**Inspection générale de  
l'Environnement et du  
Développement durable**

**Avis délibéré  
sur le projet de construction de la cité scolaire  
dans le cadre du renouvellement urbain de la cité des Indes  
à Sartrouville (78)**

**N°MRAe APJIF-2023-060  
du 08/11/2023**

Figure 6 : présentation des principaux projets pour l'amélioration de la circulation et du stationnement des automobiles et transports en commun (El cité scolaire, p. 30).

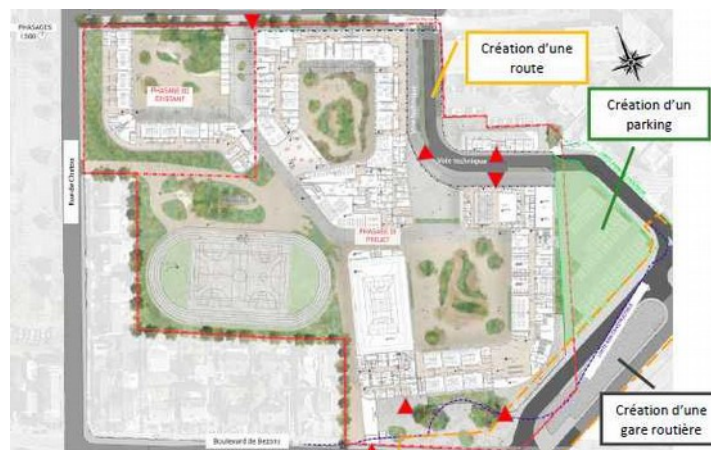
Pour l'Autorité environnementale, les conclusions de cette étude n'ont pas été suffisamment prises en compte dans le projet. Les mesures évoquées dans l'étude d'impact pour favoriser le développement des formes de mobilité alternatives à la voiture individuelle ne sont pas assez précises et manquent d'ambition. Par exemple, aucune information n'est apportée quant aux solutions de stationnement pour les vélos et la sécurisation du réseau de pistes cyclables sur le réseau potentiellement emprunté par les futurs élèves.

De plus, l'étude d'impact se limite à une analyse des enjeux sur et à proximité de la cité scolaire. Pour l'Autorité environnementale, l'ensemble du projet de renouvellement urbain doit être l'objet de transformations définies suivant des stratégies précises et quantifiées pour favoriser les mobilités actives.

Enfin, l'impact des mesures définies doivent faire l'objet d'une évaluation rendant compte de leur efficacité. En l'état, cette analyse quantitative et argumentée est absente du dossier.

**(6) L'Autorité environnementale recommande, pour le projet de cité scolaire ainsi que pour l'ensemble du projet de renouvellement urbain, :**

**- de détailler les mesures favorisant les formes de mobilité active (stationnement vélo, sécurisation des pistes cyclables et des traversées piétonnes, etc.), d'en évaluer l'impact potentiel et d'en préciser le calendrier et les modalités de mise en œuvre.**
